## **1.- PROBLEMAS EXISTENTES.**

## INFORME DEL DRENAJE DEL PERÍMETRO DE LAS PISTAS DEPORTIVAS

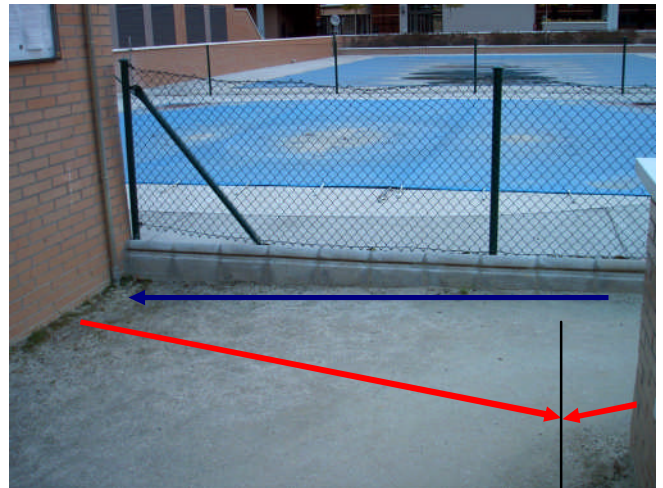
4.- La alineación que bordea el lado Oeste de la pista polideportiva **habrá que drenarla a la arqueta antedicha, ejecutando un cajero con rejilla similar al existente con la precaución de regularizar el fondo del cajero de modo que la pendiente sea adecuada para el vertido a cota de desagüe actual.** Si fuera necesario para ello recrecer la zona del fondo de la fotografía (lo que hay que comprobar mediante una adecuada toma de cotas con nivel de precisión y con la ayuda puntual del nivel de agua) se hará, llevándose el recrecido hacia la derecha hasta el final de las pistas de Paddle.

Se estima que con un desnivel de 21 centímetros entre la solera del cajero al fondo de la imagen y la cota de desagüe de la actual arqueta existente se daría circulación a las aguas de un modo satisfactorio, y también se cree que la sección del cajero actual es suficiente para ser copiada por las nuevas alineaciones y que desagüe adecuadamente.

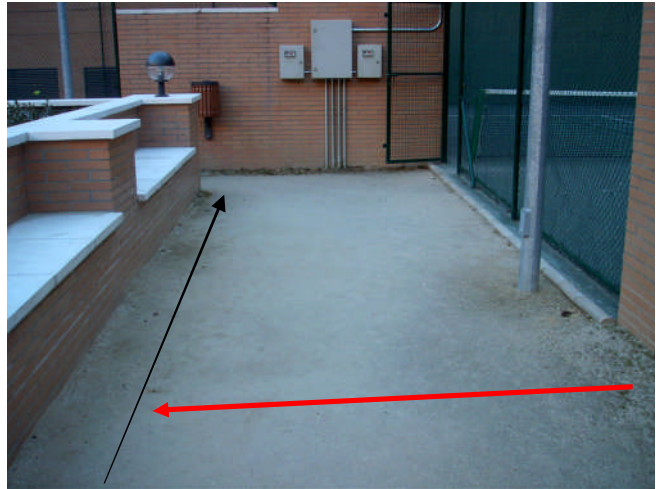
8.- El pasillo central desde la pista de usos polideportivos no será necesario tocarlo ni recrecerlo, dado que la actual rejilla se rebajará en su bode externo.

9.- Esta tercera rejilla (flecha negra) se drena siguiendo la actual inclinación.
